**Avis délibéré**  
**de la Mission régionale d'autorité environnementale**  
**Provence-Alpes-Côte d'Azur**  
**sur le projet de centrale photovoltaïque au sol au lieu-dit**  
**"l'Arpasse" à Levens (06) et la mise en compatibilité du PLUm**  
**Nice Côte d'Azur liée à ce projet**

**N° MRAe**  
**2022APPACA70/3243**  
**2022APACA46/3256**

Figure 3: Plan de masse du projet - Source Étude d'impact

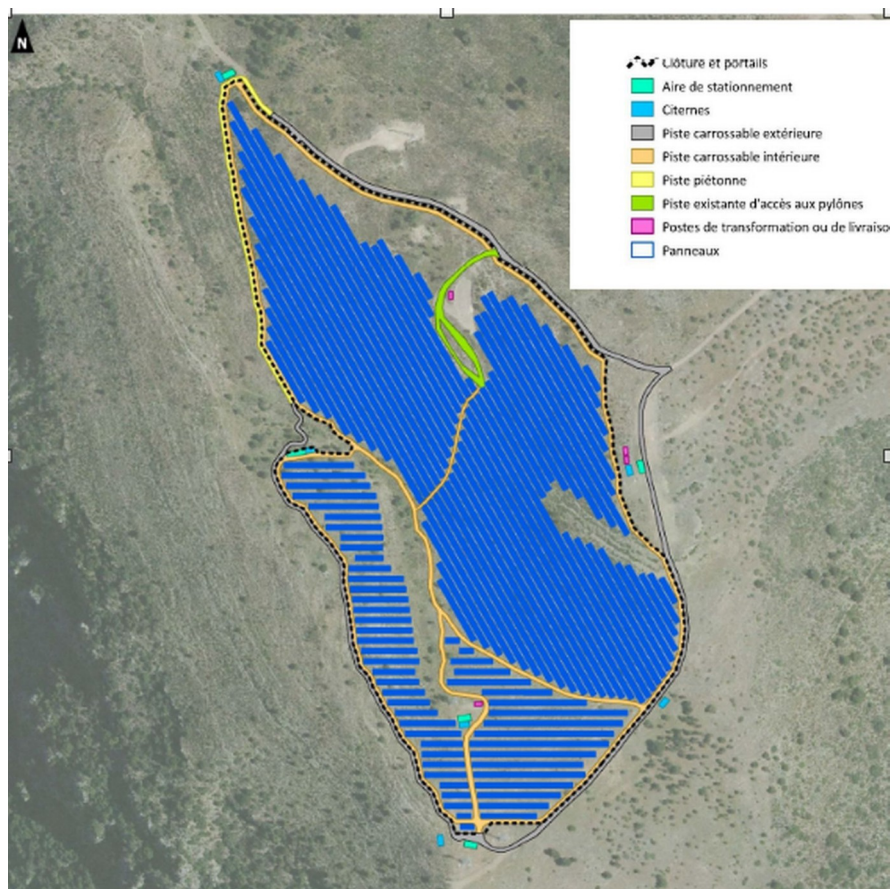
La MRAe note que certaines informations sont incomplètes :

- en phase chantier : le linéaire et les modalités de réalisation du réseau de câbles souterrains ;
- en phase exploitation : les opérations à réaliser dans le cadre des OLD ne sont pas précisées ;
- en phase de démantèlement : les opérations de remise en état du site ne sont pas exposées ;
- l'OAP de la procédure de mise en compatibilité du PLUm présente un échéancier plus détaillé et plus long que celui énoncé dans l'étude d'impact qui définit trois temporalités : 6 mois pour la préparation du site, entre 8 et 14 mois pour la phase de travaux (livraison, mise en place et montage de la structure initiale) et entre 15 et 20 mois pour la pose des panneaux, le raccordement au réseau et la mise en service.

***La MRAE recommande de compléter les modalités de réalisation du réseau de câbles souterrains en phase chantier, de préciser les conditions de remise en état du site à la fin de l'exploitation et de mettre en cohérence l'échéancier retenu pour la réalisation du projet dans l'étude d'impact avec celui de l'OAP.***

Figure 4: Extrait de la TVB PLUm NCA – Source : Notice de présentation MEC-DP – Légende MRAe : carte de gauche, le secteur de projet est classé en zone 1 de la TVB du PLUm ; carte de droite, le secteur de projet est reclassé en zone 4 de la TVB du PLUm

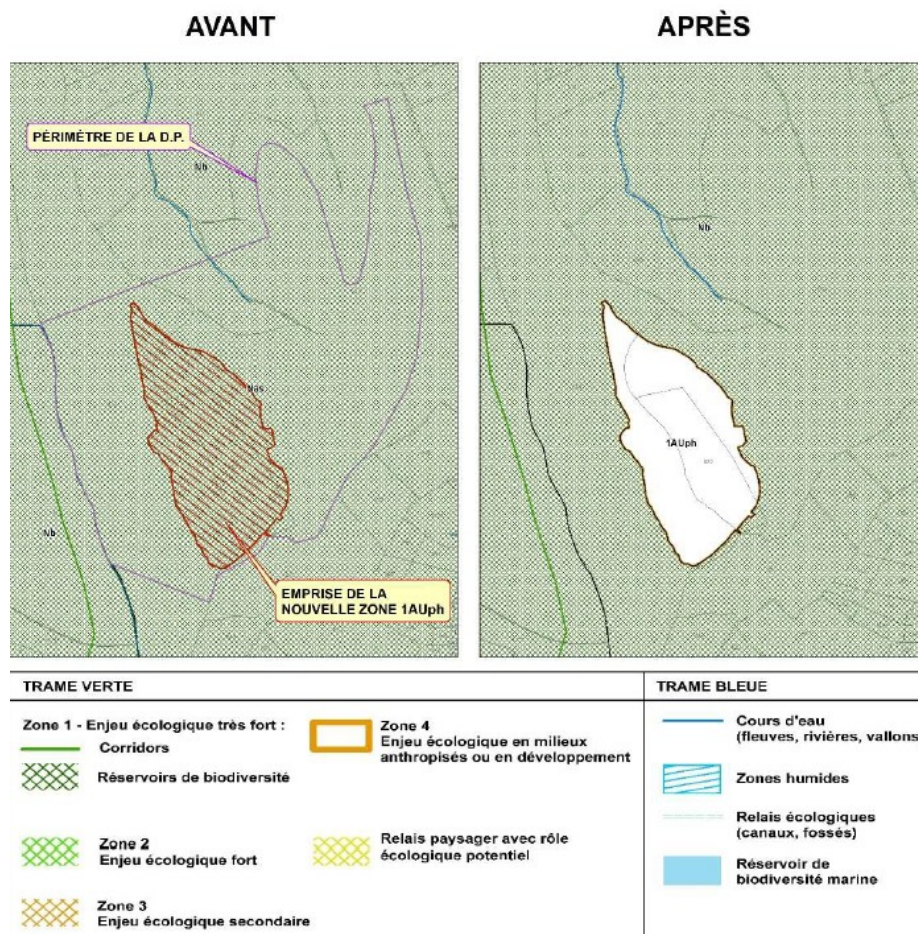
La notice de présentation de la mise en compatibilité du PLUm indique qu'au regard de l'ouverture à l'urbanisation envisagée sur le site de projet la procédure de mise en compatibilité du PLUm modifie la TVB et déclassé le secteur de projet de la zone 1 à la zone 4. Cette modification de la TVB interroge la MRAe sur plusieurs points :

- le dossier n'explique pas les motifs de ce déclassement ;
- le dossier n'explique pas pourquoi le classement passe du niveau le plus élevé au niveau le plus bas, alors que le site présente des enjeux forts (selon l'étude d'impact) nécessitant notamment une demande de dérogation espèces protégées ;

- surtout, le déclassement du niveau d'enjeu d'un réservoir de biodiversité à l'occasion d'un projet ponctuel pose question en termes de méthodologie : le classement en niveaux d'enjeux différenciés de la TVB résulte d'études globales à des échelles différentes de celle de la seule mise en compatibilité. Si chaque projet conduit à un déclassement localisé de son propre secteur, toute la cohérence de la délimitation de la TVB, et surtout les fonctionnalités écologiques associées, seront affectées.

**La MRAe recommande de justifier, dans le cadre de la mise en compatibilité du PLUm, le déclassement du niveau d'enjeu du réservoir de biodiversité concerné par le secteur de projet.**
